兆甲·文昌府项目建筑工程设计方案修改公示

兆甲·文昌府项目位于合川区合阳城街道位于青龙街92号，四周均临市政道路，东临营盘街，西临洛阳溪街，北临双牌坊街，南临青龙街。建设单位是重庆兆甲房地产开发有限公司，现因设计优化，申请对项目原设计方案进行修改，修改的主要内容如下：

修改前后对比图附后

修改前3#楼西立面图

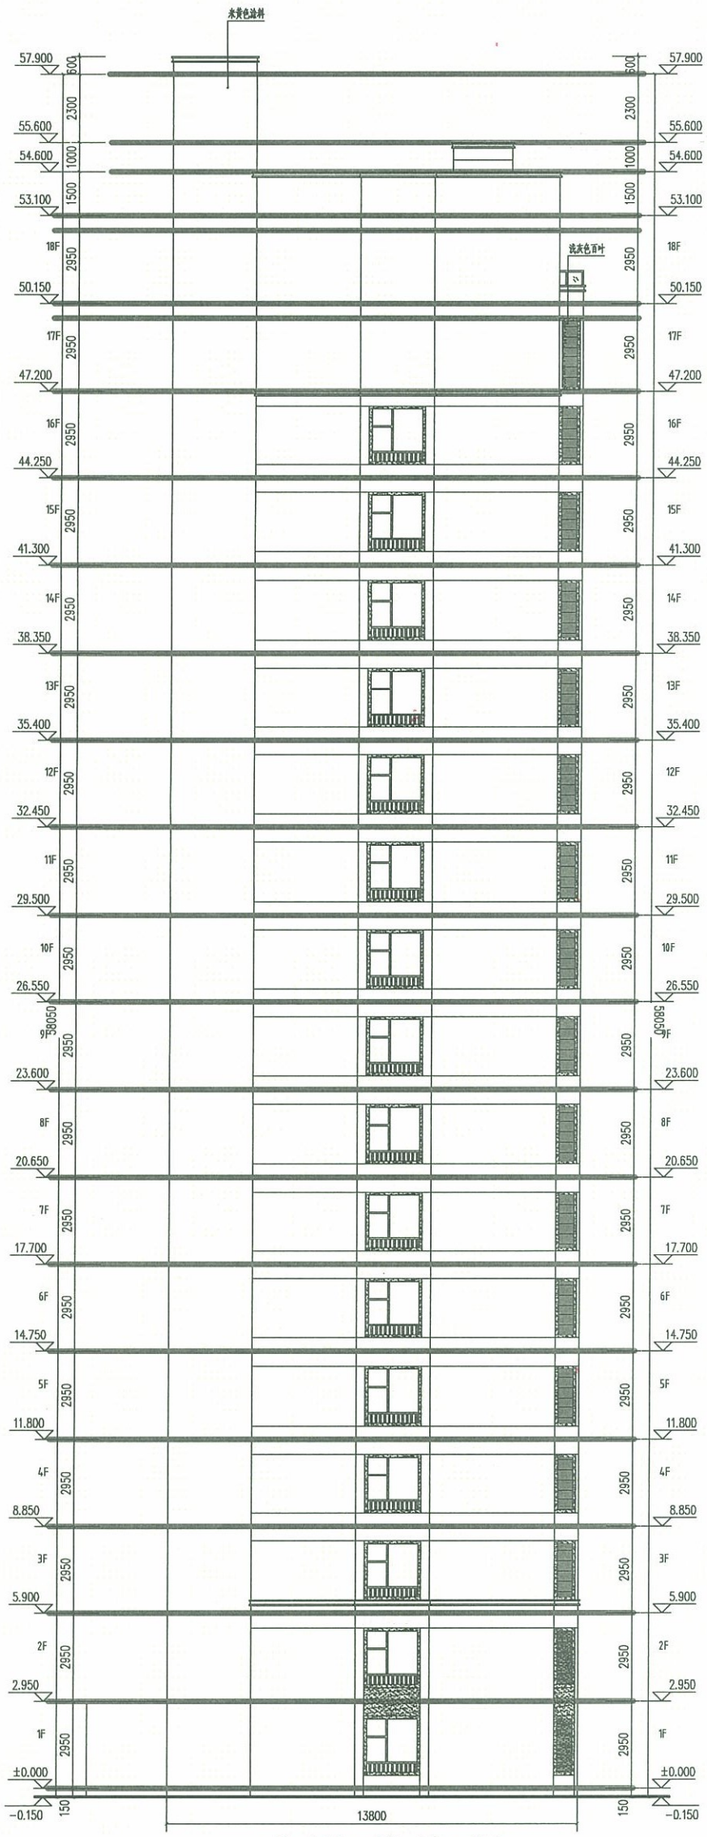
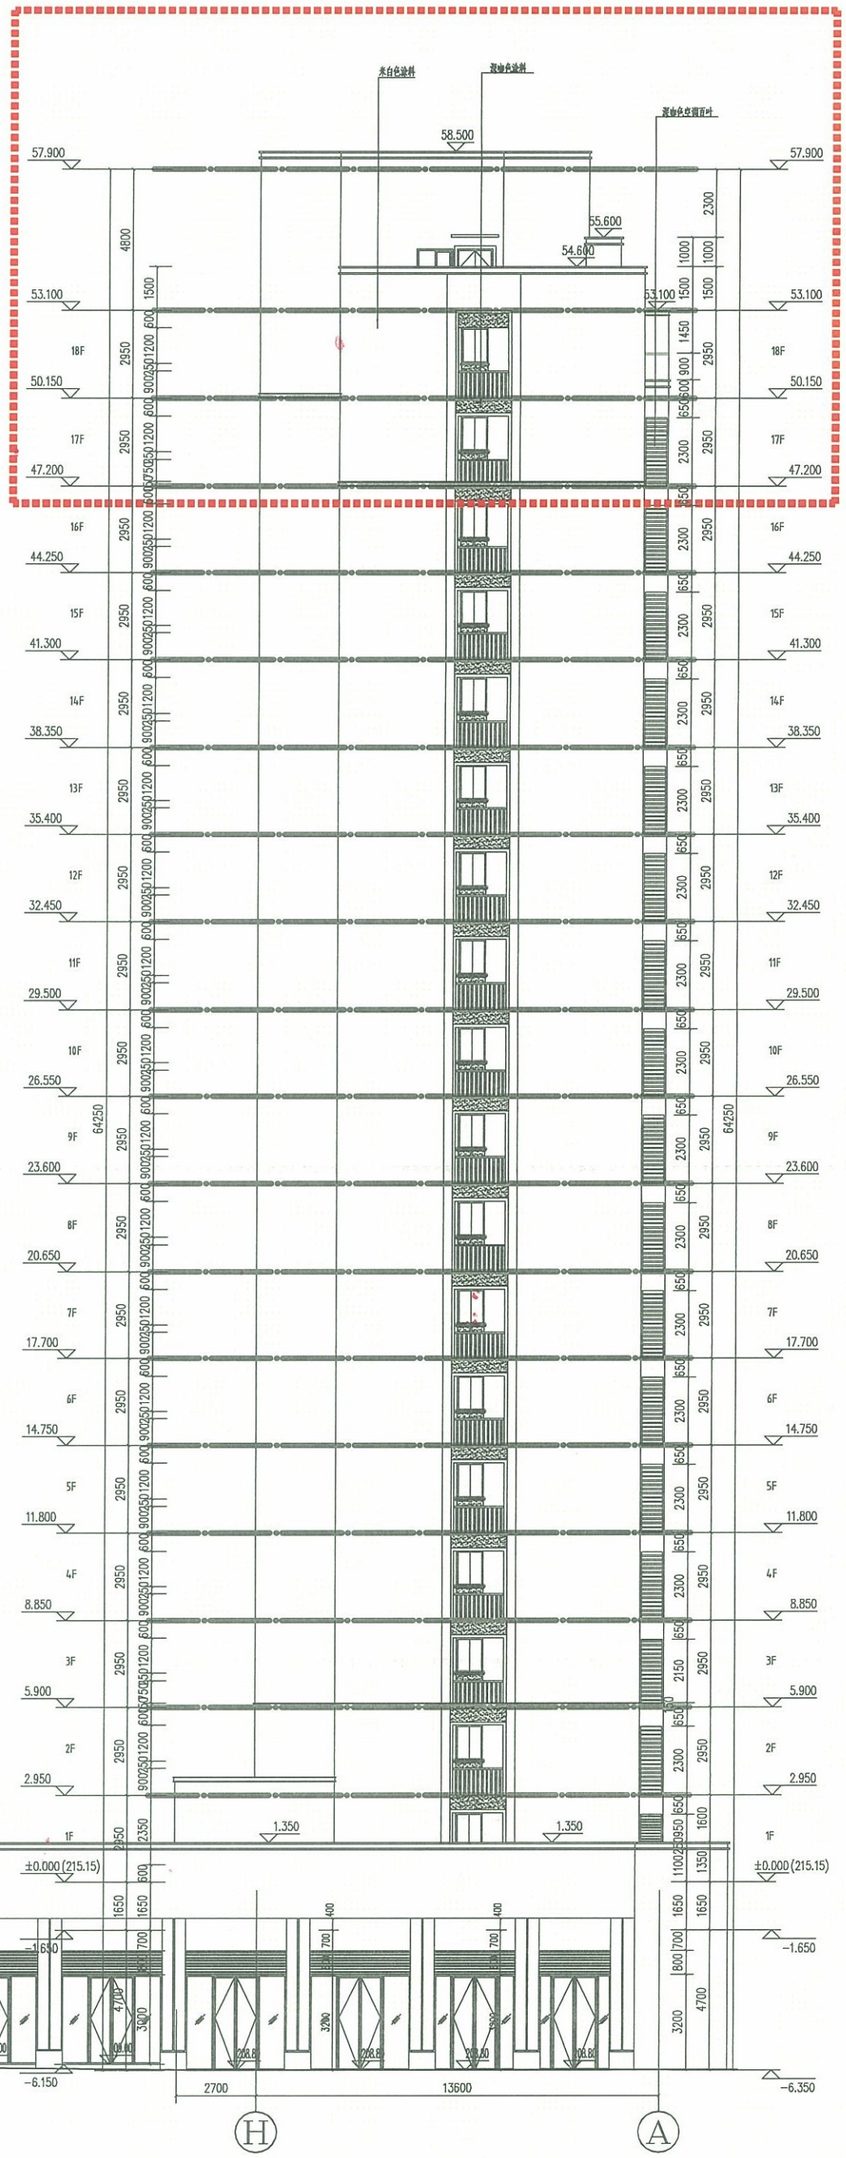
一、2号楼、3号楼、6号楼、9号楼为了外墙颜色更加立体，其立面进行外墙颜色优化，其米黄色饰面改成米白色，其余为深咖啡色（详见变更后立面图）。

三、3号楼西立面山墙增加商业排烟井，外包尺寸为800㎜×1200㎜，增加建筑面积17.28㎡，负一层商业因剪力墙的设置原因，其商业增加面积3.89㎡。

修改前6#楼负一层平面图

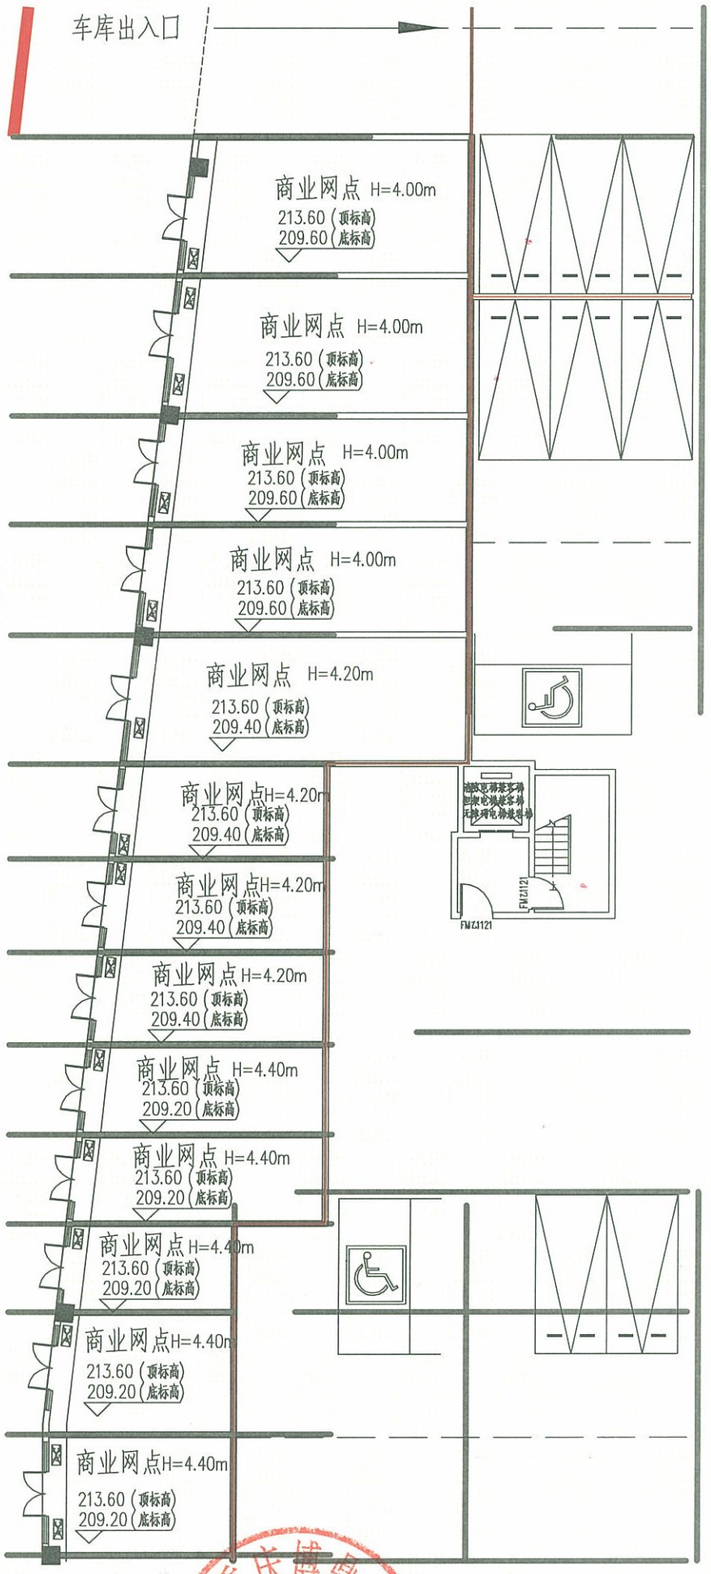
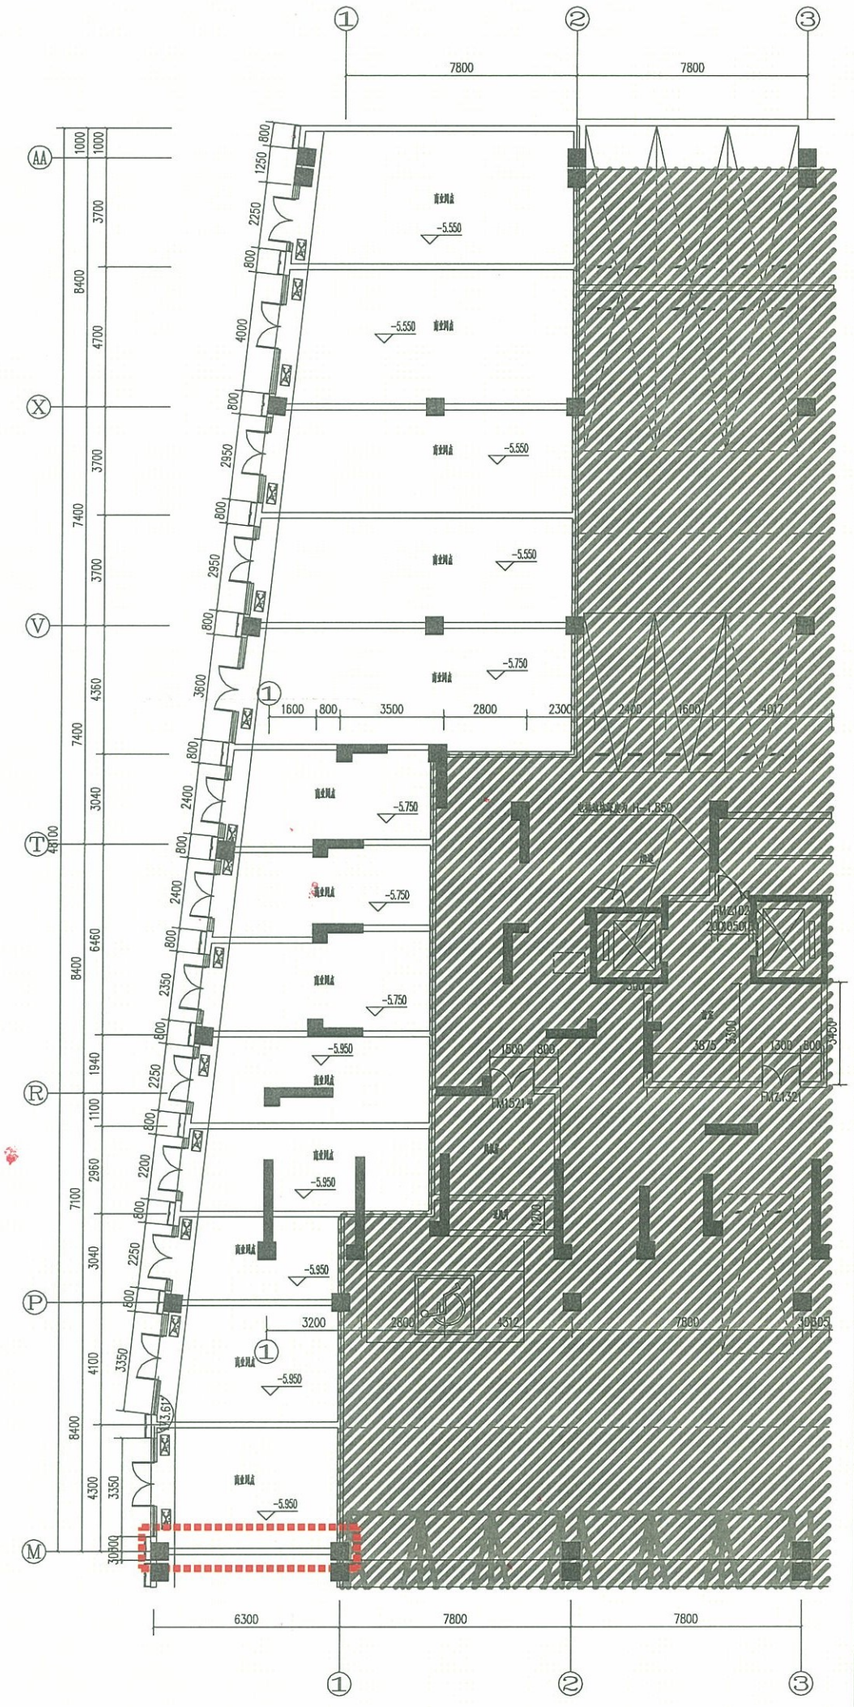
四、6号楼、9号楼车库因增加伸缩缝，局部墙体发生位移，6号楼负一层商业增加0.49㎡，9号楼负一层商业减少39.73㎡。原方案未设置商业用烟道，现6号楼北立面12轴Q轴一层增加设置900㎜×1400㎜商业烟道，2—31层为900㎜×1200㎜，增加建筑面积33.66㎡， 9号楼北立面11轴Q轴一层增加设置900㎜×1400㎜商业烟道，2—33层为900㎜×1200㎜，增加建筑面积35.82㎡。

修改后6#楼三十层平面图

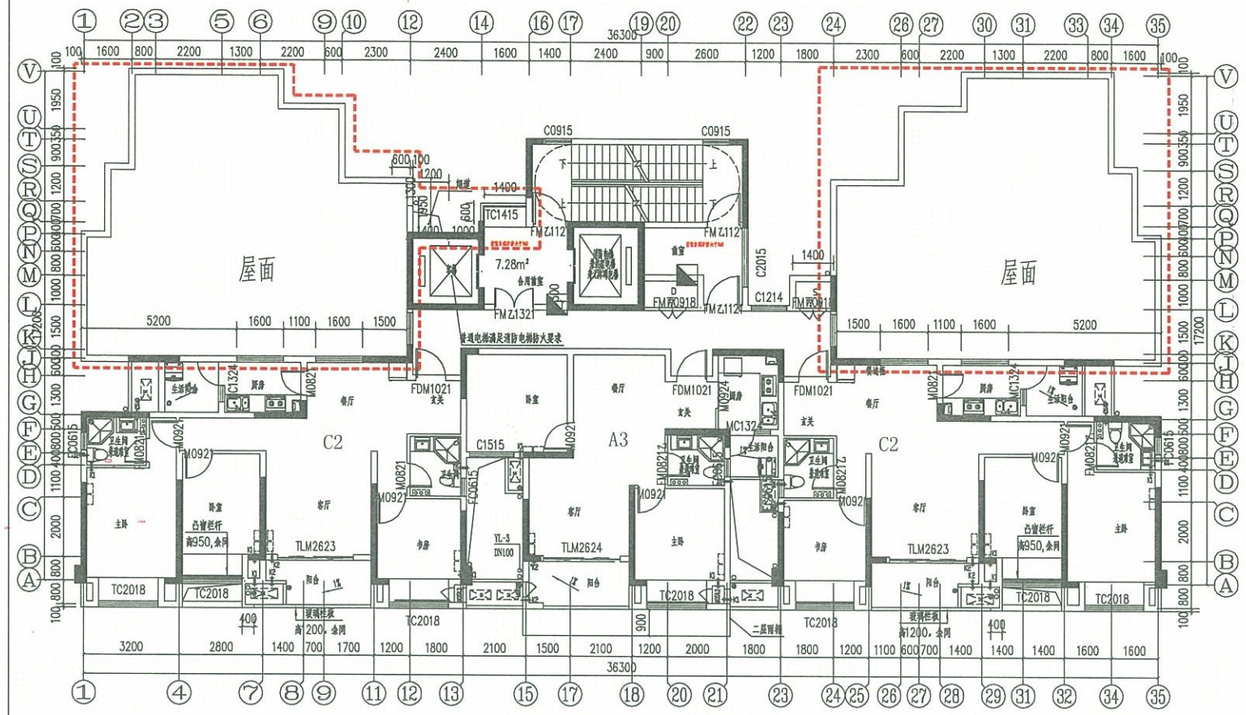
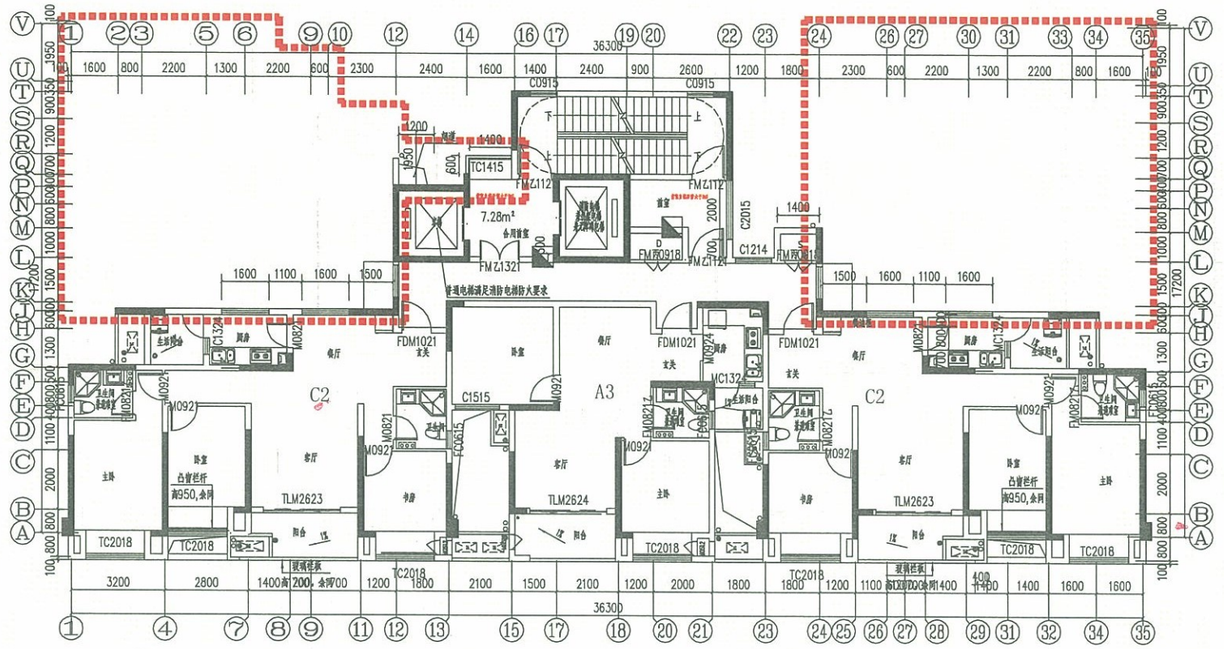
五、因一期竣工规划核实测量面积报告显示，其竣工实测总建筑面积比规划许可面积大10.48㎡，其总计容建筑面积比规划许可大162.88㎡，故我司考虑其总规模许可面积问题以及项目整体立面效果，其6号楼北立面30—31共4户住宅进行取消设计，减少计容面积306.12㎡，原6号楼总户数由150户调整为146户。
